710012_0_00

IT	CIRCOLARE TECNICA	Gruppo Motore		Modello		A partire da S/N	
EN	SERVICE LETTER	Engine Group		Model		From S/N	
FR	CIRCULAIRE TECHNIQUE	Groupe Moteurs	71	Modèle	KDI 3404	À partir de S/N	5026701530
ES	CIRCULAR TÉCNICA	Grupo Motores		Modelo		A partir de S/N	
DE	TECHNISCHES RUNDSHREIBEN	Motorgruppe		Modell		Ab Seriennummer

IT	OGGETTO	Puleggia ventola assemblata
EN	OBJECT	Assembled fan pulley
FR	OBJET	Poulie ventilateur assemblée
ES	ASUNTO	Polea del ventilador ensamblada
DE	GEGENSTAND	Montierte Lüfterriemenscheibe

Prima	Before	Avant	Antes	Vorher	Dopo	After	Après	Después	Nachher
-------	--------	-------	-------	--------	------	-------	-------	---------	---------

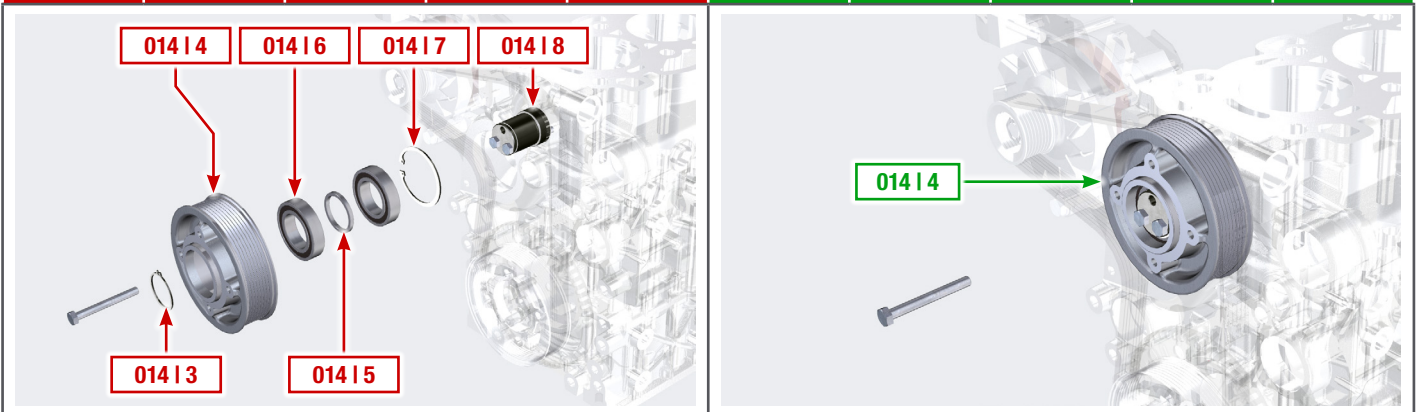
IT	Descrizione	Si rilascia il codice della puleggia comando ventola completa che sostituisce i componenti singoli per ricambi non più forniti. La fornitura della puleggia completa e non dei componenti singoli, si è resa necessaria per il cambio del processo di montaggio e per l'introduzione della procedura di equilibratura della puleggia. I componenti singoli ante modifica non sono più disponibili. In caso di gioco radiale eccessivo della puleggia ante modifica, si consiglia la sostituzione con la puleggia post modifica.
EN	Description	The part number of the complete fan drive pulley is released and replaces the single components for spare parts no longer supplied. The supply of the complete pulley, instead of individual components, was necessary due to the change of the assembly process and the introduction of the pulley balancing procedure. The individual components used before the change are no longer available. In case of excessive radial clearance of the old pulley, we recommend replacing it with the new pulley.

FR	Description	Nous publions le code de la poulie d'entraînement ventilateur complète qui remplace les composants individuels de rechange hors fourniture. La fourniture de la poulie complète et non des composants individuels a été nécessaire suite à la modification du processus d'assemblage et à l'introduction de la procédure d'équilibrage de la poulie. Les composants individuels de pré-modification ne sont plus disponibles. En cas de jeu radial excessif de la poulie de pré-modification, nous recommandons de la remplacer par la poulie de post-modification.
ES	Descripción	Se facilita el código de la polea completa para el accionamiento del ventilador que sustituye las piezas de repuesto individuales que ya no se suministran. Ha sido necesario suministrar la polea completa y no los componentes individuales para poder cambiar el proceso de ensamblaje e introducir el procedimiento de equilibrado de la polea. Los componentes individuales previos a la modificación ya no están disponibles. En caso de juego radial excesivo con la polea antigua (antes de la modificación), se recomienda instalar la polea modificada.

DE	Beschreibung	Die Artikelnummer der kompletten Antriebsriemenscheibe des Lüfterrads wird ausgegeben, die als Ersatz für die jetzt nicht mehr einzeln gelieferten Ersatzteile dient. Die Lieferung der kompletten Riemenscheibe und nicht der einzelnen Komponenten war aufgrund der Änderung des Montageprozesses und wegen der Einführung des Auswuchtverfahrens der Riemenscheiben erforderlich. Die einzelnen, vor der Änderung erhältlichen Komponenten sind nicht mehr lieferbar. Bei zu großem Radialspiel der vor der Änderung gelieferten Riemenscheibe empfehlen wir, diese durch die Riemenscheibe zu ersetzen, die seit der eingeführten Änderung erhältlich ist.

TAB.	Pos.	Code	Condition	Q.ty	TAB.	Pos.	Code	Condition	Q.ty
014	3	ED0012400380-S	- D	1	014	3	...		
	4	ED0069754630-S	- D	1		4	ED0069755110-S	I	1
	5	ED0035211040-S	- D	1		5	...		
	6	ED0030102880-S	- D	2		6	...		
	7	ED0012410150-S	- D	1		7	...		
	8	ED0089033160-S	- D	1		8	...
